Service Bulletin

202

Afdichtingsstrip schuifdak

Afdichtingsstrip voor schuifdak vervangen

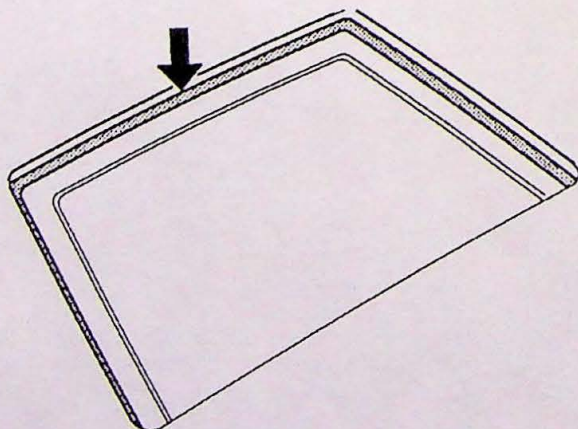
Om windgeruis door het schuifdak te voorkomen is een nieuwe afdichtingsstrip ontwikkeld. Afdichtingsstrip, Volvo O/N 3540456-5, werd in het assortiment service-onderdelen opgenomen en vervangt de oude uitvoering, Volvo O/N 1255334-5.

In dit service bulletin wordt de werkwijze bij het vervangen door de nieuwe strip beschreven.
